Stellungnahme zum Planfeststellungsverfahren für den Hochwasser-Rückhalteraum Wuhl/ Weisweil (Landkreis Emmendingen)

Karl Westermann

im Auftrag des NABU-Bezirksverbandes Südbaden (Februar 2020) *)

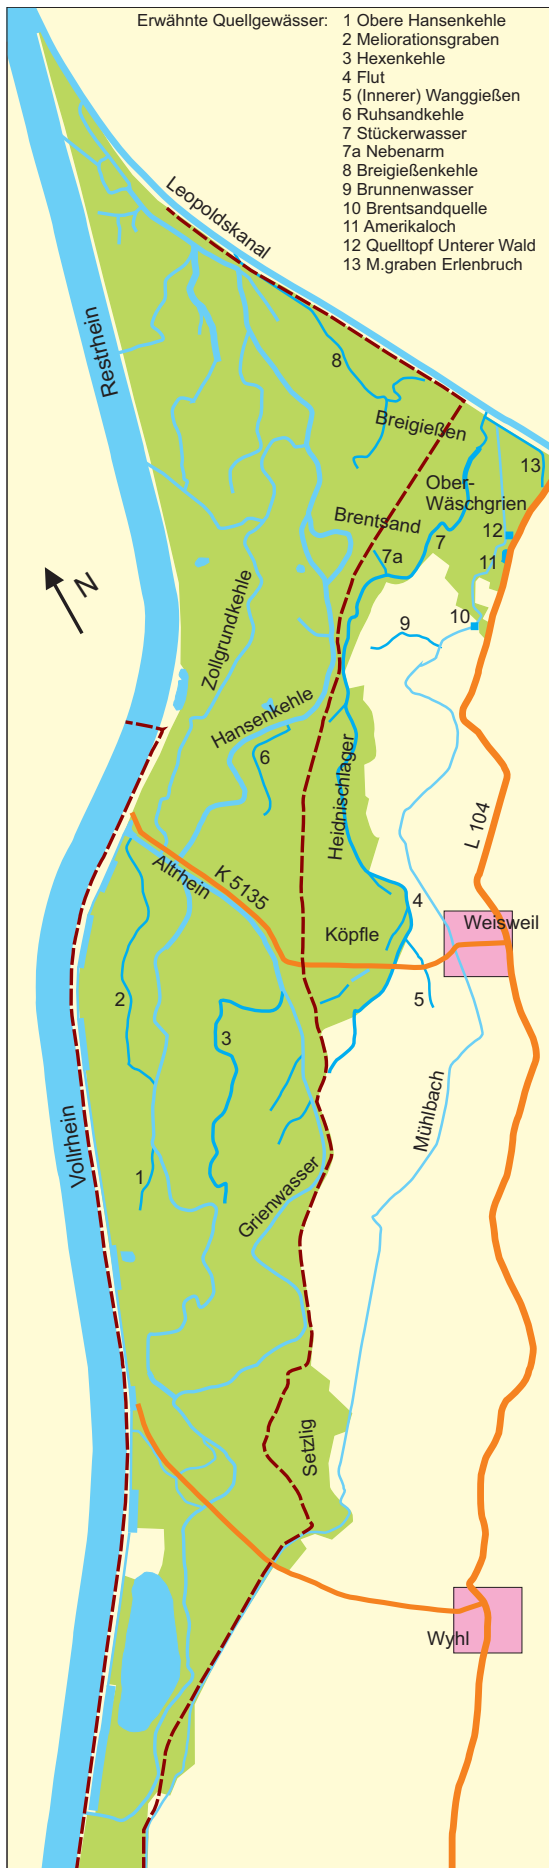
- a) Die hochbedeutenden Quellgewässer Obere Hansenkehle-Meliorationsgraben, Hexenkehle, (renaturiertes) Grienwasser und Ruhsandkehle dürfen bei der Füllung und Leerung des Polders nicht von großen Abflüssen durchströmt werden. Sie dürfen nicht gezielt durch neu ausgebaute Schluten an abfluss-starke Vorfluter angebunden werden, sondern müssen umgekehrt möglichst von diesen getrennt und abgeschirmt werden. Die geplanten Absperrungen gegen Flutungen sind keineswegs ausreichend.

- b) Zur Sicherung der Tiere und Pflanzen müssen strömungsarme Hochwasserrefugien angebunden oder geschaffen werden. Als solche kommen vor allem kleine, durch Waldbestände eher abgeschirmte, eher quer zur Hauptfließrichtung verlaufende, nicht ausgebaute Seitengewässer im Rückstaubereich des jeweiligen Hauptgewässers, vegetationsreiche tiefe Buchten oder größere vitale Schilfbestände in Betracht. Vgl. auch WESTERMANN (2008).

- c) Quellgewässer östlich des Projektraums, die nicht durch die Maßnahmen betroffen sind, müssen als Ausgleichsmaßnahme gezielt ausgebaut werden, vor allem:

- (1) die Brentsandquelle, deren Wasser * nicht mehr unmittelbar in den Mühlbach geleitet werden darf,
 - (2) der Gewässerzug Amerikaloch – Quelltopf Unterer Wald - Meliorationsgraben Erlenbruch Oberwäschgrien/ Oberhausen, der zu einem durchgehenden Gießen ausgebaut werden muss – bisher gelangt das Wasser der beiden Quelltopfe wie jenes der Brentsandquelle unmittelbar in den Mühlbach

- (3) und das Brunnenwasser (Grünle-Graben).
